Scheda istruttoria di Valutazione di Impatto Ambientale integrata con la Valutazione di Incidenza

Istanza per il rilascio del provvedimento autorizzatorio unico regionale ai sensi dell'art. 27 bis del D. Lgs. n. 152/2006 per la **“Costruzione ed esercizio centrale fotovoltaica al suolo ad inseguimento monoassiale e relative opere di connessione sita in Padula (SA) per una potenza complessiva immessa pari a 2498 kW e potenza produzione di 2688 kW”**.

Proponente: VEI Greenfield 3 S.r.l.

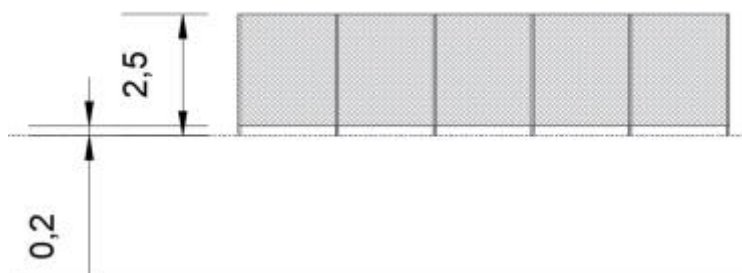
Valutazione 2° Riscontro Proponente Dalla verifica effettuata sullo specifico punto non risulta siano state apportate integrazioni. Tuttavia, le analisi condotte nelle ulteriori integrazioni fornite, consentono il soddisfacimento della richiesta.

Vedasi elaborato "LAY10_aggiornato", nonché quanto riportato in merito all'interno dello Studio di Impatto Ambientale e della Relazione Floro-Faunistica § 4.3. Opere di mitigazione - vegetazione, relazione Floro-faunistica.

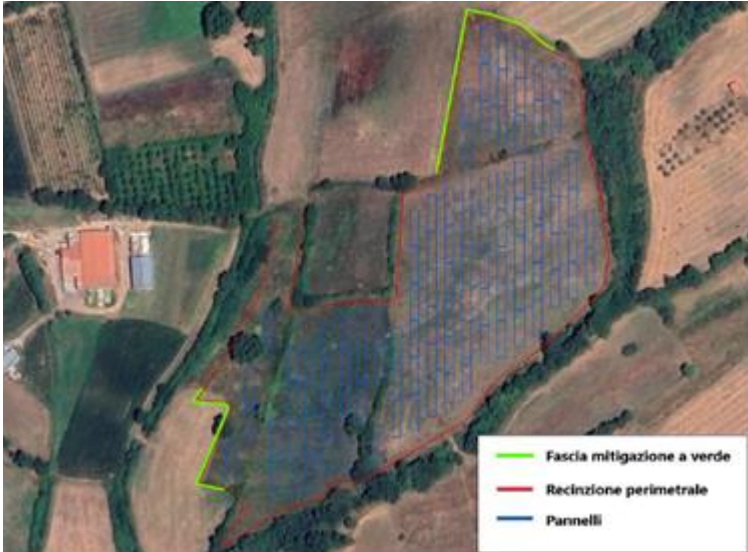
Valutazione 2° Riscontro

Dall'analisi della documentazione integrativa sono stati adottati degli accorgimenti tecnici (modifica del layout di progetto) e progettuali (§ 4.3. Opere di mitigazione – vegetazione, relazione Floro-faunistica) che rispondono in buona parte le richieste inoltrate. Al fine di affinare le scelte progettuali e operative adottate è stata formulata la Condizione ambientale n. 1.
